溢水対策 – 使用済燃料プールのスロッシング※に対する発電所の安全性の検証 –

論点No.72、73、74、75

地震の揺れで使用済燃料貯蔵プール^{あふ}の水が溢れることへの対策はとられているのか

ワーキングチーム検証結果

使用済燃料プールの3次元モデル概要図

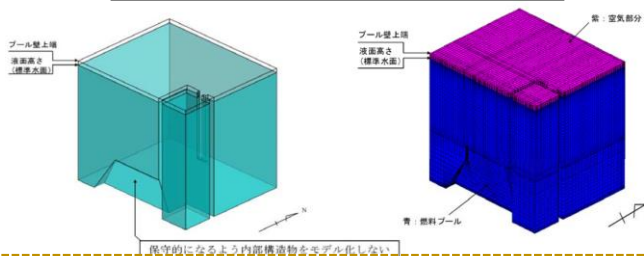
- 東海第二発電所の使用済燃料プール^{あふ}のスロッシングにより溢れる水の量 (溢水量) の評価は、使用済燃料プール^{あふ}を3次元でモデル化し、基準地震動による時々刻々の応答加速度を入力した流動解析により評価していることを確認
- 評価の結果得られた最大の溢水量81.49m³を保守的に1.1倍した**89.64m³**を地震による溢水量とし、あふれた水が階下に流下しないよう堰を設置するなどの対策を実施することを確認

○具体的な対策 (例)

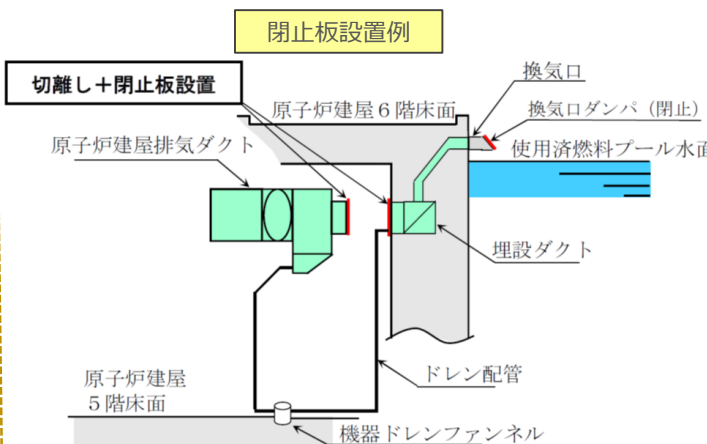
- 使用済燃料プール^{あふ}周りのダクトを閉止しスロッシングによる階下への流出を防止することを確認

- 階下へ通じる開口部等に堰を設置
